Autorité environnementale

**Avis délibéré de l'Autorité environnementale
sur l'aménagement des terminaux de croisière -
pointe de Floride - au Havre (76) – 2^e avis**

n°Ae : 2023-96

Avis délibéré n° 2023-96 adopté lors de la séance du 23 novembre 2023

Figure 7 : Extrait du plan masse avec principe de fonctionnement des bassins (source : dossier)

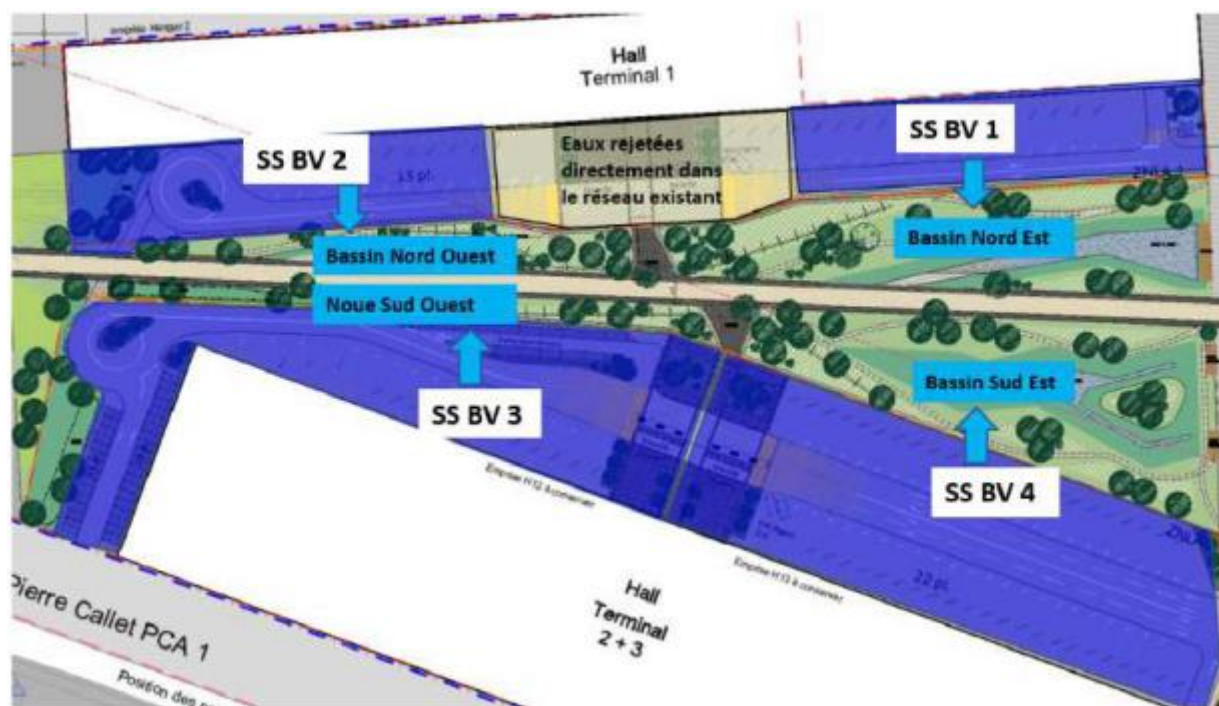
L'aménagement des espaces verts va entraîner une désimperméabilisation des sols. Une gestion alternative des eaux pluviales est prévue au sein des nouveaux espaces verts créés afin de diminuer le débit de fuite et de participer à la création d'un nouveau biotope (création de noues de rétention des eaux de pluie). Quatre bassins de rétention seront également créés, qui offriront des capacités de stockage des eaux en cas de submersion marine pour protéger les terminaux de l'immersion.

Figure 10 : Carte des aléas du site du projet (source : dossier)

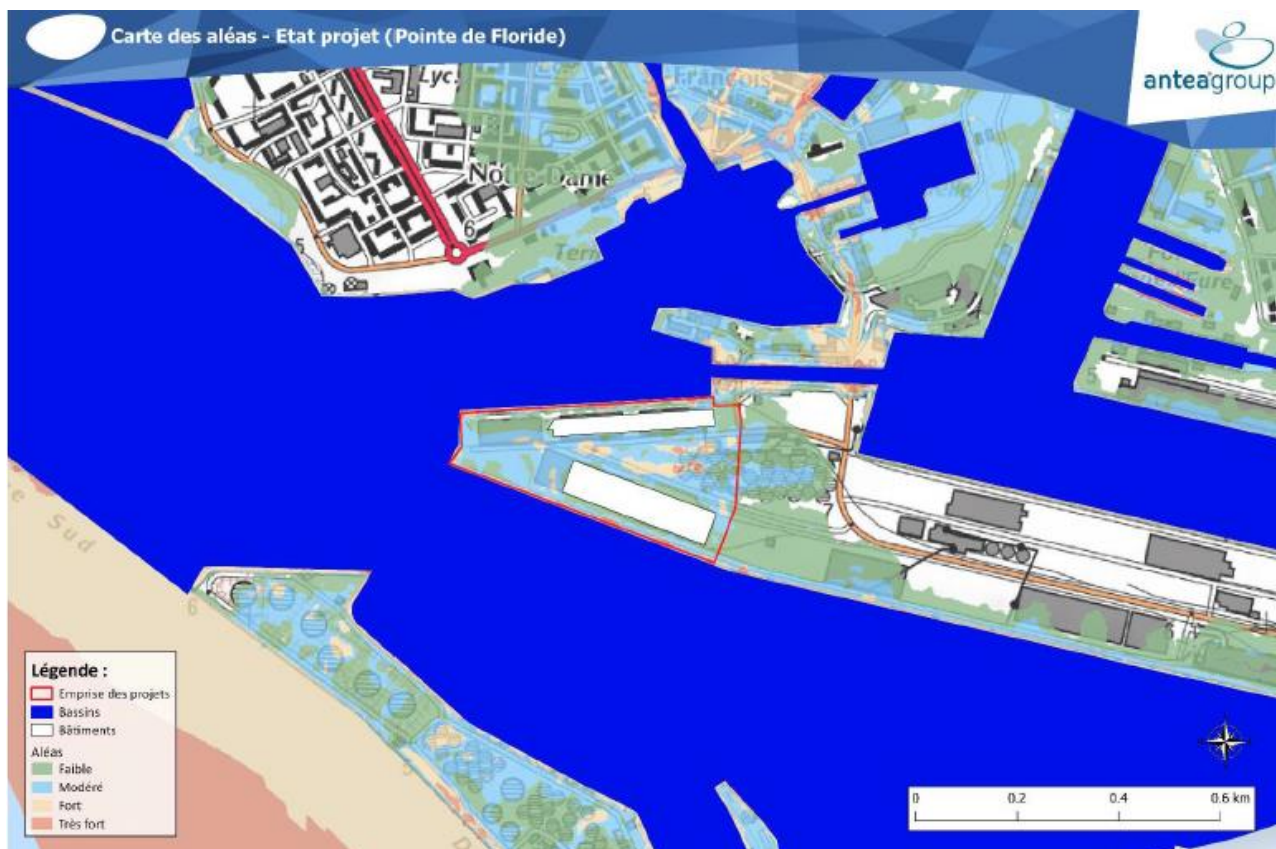
Le dossier indique que le projet n'aggrave pas le risque, ce qu'il faut comprendre comme « le projet n'aggrave pas l'aléa ». En effet, le risque est accru du fait de l'augmentation de populations exposées (au moins 35 000 passagers supplémentaires par an), et l'aléa ne diminue pas. Les mesures de gestion du risque envisagées (plan de sûreté, formation du personnel des terminaux) constituent des mesures d'accompagnement et non d'évitement et de réduction comme indiqué par le dossier.

L'Ae recommande de présenter les mesures prises pour éviter d'augmenter l'exposition des personnes aux inondations et d'aggraver le risque d'inondation.
